<p>ALCALDÍA MAYOR DE BOGOTÁ D.C. GOBIERNO SEGURIDAD Y CONVIVENCIA Fondo de Prevención y Atención a Emergencias</p>	CONCEPTO TÉCNICO SOBRE NECESIDAD DE ESTUDIOS DETALLADOS DE AMENAZA Y RIESGO POR FENOMENOS DE REMOCIÓN EN MASA DENTRO DEL TRÁMITE DE LICENCIA URBANÍSTICA	Código:	GPR-FT-10
		Versión:	03
		Código Documental:

1.1 CONCEPTO TÉCNICO No. CT:	5522
1.2 ÁREA:	Técnica y de Gestión
1.3 COORDINACIÓN:	Investigación y Desarrollo
1.4 REFERENCIA CRUZADA RADICADO FOPAE:	2009ER4829
1.5 RESPUESTA OFICIAL No.	RO-36132

2.1 SOLICITANTE:	CURADURÍA URBANA No. 5
2.2 PROYECTO:	Multifamiliar Buena Vista (*)
2.3 LOCALIDAD:	1. Usaquén
2.4 UPZ:	9. Verbenal
2.5 BARRIO O SECTOR CATASTRAL:	La Franja de Buenavista
2.6 DIRECCIÓN:	Carrera 6 No. 187B-06
2.7 CHIP:	AAA0117KCUH
2.8 MANZANA CATASTRAL:	64
2.9 PREDIO CATASTRAL:	03
2.10 ÁREA (Ha):	0.00686
2.11 FECHA DE VISITA:	Mayo 13 de 2009

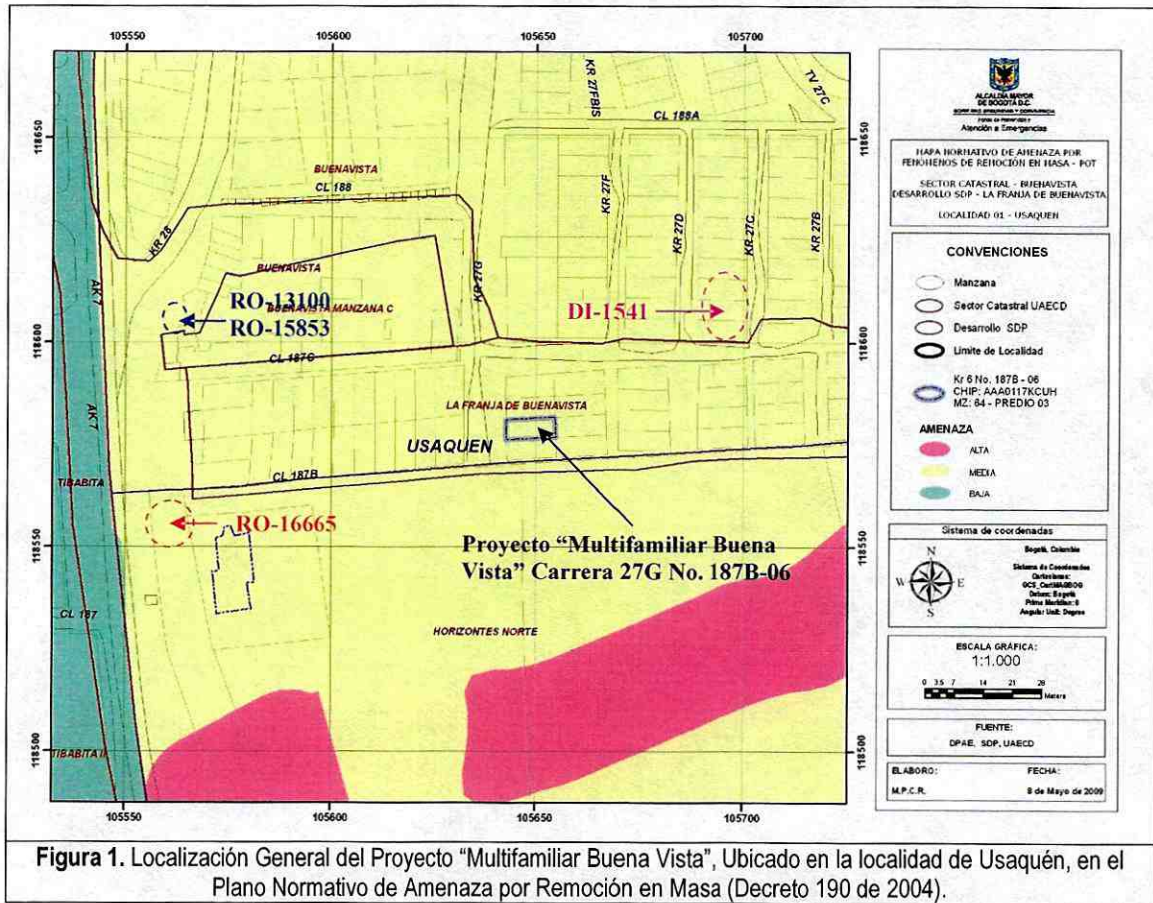
Conforme con el plano normativo de "Amenaza por Remoción en Masa" del Plan de Ordenamiento Territorial de Bogotá – POT, el sector donde se localiza el proyecto "Multifamiliar Buena Vista" ubicado en la Carrera 6 No. 187B-06, de la Localidad de Usaquén, se encuentra en una zona de AMENAZA MEDIA por procesos de remoción en masa (Figura 1).

La DPAE, atendiendo una solicitud realizada por la Alcaldía Local de Usaquén realizó visita el 28 de junio de 2002 a 4 viviendas localizadas en la carrera 27 D con calle 187 del barrio Buenavista II de la Localidad de Usaquén y emitió la el diagnóstico técnico DI-1541 de 2002 (ver Figura 1). En el citado diagnóstico técnico se menciona que las viviendas inspeccionadas se encuentran sobre un talud de alta pendiente conformado por materiales heterogéneos alterados que presentan meteorización y que se observaron grietas de las losas que conforman el andén adyacente a las viviendas. La problemática se atribuyó al desconfinamiento del talud debido a excavaciones antitécnicas para la construcción de las viviendas de la parte baja y a la saturación de los materiales por la filtración de las aguas del sector debido a que no existía alcantarillado de aguas lluvias. Se recomendó en esa oportunidad, la construcción de un sistema de recolección de aguas lluvias, la reconformación del talud y la construcción de protección.

Mediante Respuesta Oficial RO-13100 de 2004, la DPAE respondiendo a una solicitud de la comunidad, informa al Dr. Oscar Rodríguez, Alcalde Local de Usaquén que luego de visita realizada el 19 de noviembre de 2004 a la Carrera 28 No. 187 C-16 (antigua 187-80) (ver figura 1), se determinó que como causa de las intensas lluvias y considerando las intervenciones antrópicas relacionadas con los cortes del talud realizados por la comunidad para la adecuación del terreno para su construcción, se presentó desprendimiento de material. El evento no generó daños en los inmuebles y el material deslizado se acumuló en la base del talud

La DPAE realizó visita el 19 de septiembre de 2005 al predio ubicado en la Carrera 28 No. 187 – 80 (ver Figura 1) y emitió la Respuesta Oficial RO-15853 de 2005, respondiendo a una solicitud de la señora Luz Marina Riano. En la citada respuesta se menciona que en la parte posterior de la vivienda se observó un talud de 3m de altura constituido por un material de relleno y roca fracturada y meteorizada en donde se presentó la caída y depósito de un fragmento de roca (aproximadamente 1.0 m³) hacia la base del mismo sin comprometer la estabilidad y la habitabilidad de la vivienda. Se consideró en su momento que el agente detonante fue la filtración de aguas superficiales (lluvias) del predio ubicado en la parte alta y zonas aledañas del talud, la pendiente vertical del talud y la ausencia de medidas de contención, protección y drenaje. Se

La DPAE realizó visita el 1 de diciembre de 2005 al predio ubicado en la Avenida 7 No. 187-78 (ver Figura 1), atendiendo la solicitud realizada por la personería de Usaquén y emitió la Respuesta Oficial RO-16665 de 2005. En la citada respuesta se menciona que el predio corresponde a un lote vacío limitado por una cerca en materiales de recuperación, donde se presenta una caída de bloques y un flujo de tierra que involucraban un volumen de 6 m³. De acuerdo con lo descrito en la respuesta oficial el problema se presentó debido a la intervención antrópica en la parte inferior del talud por lo que se recomendó a los propietarios adelantar acciones para disminuir el potencial riesgo por deslizamiento y así garantizar la estabilidad en el sector.
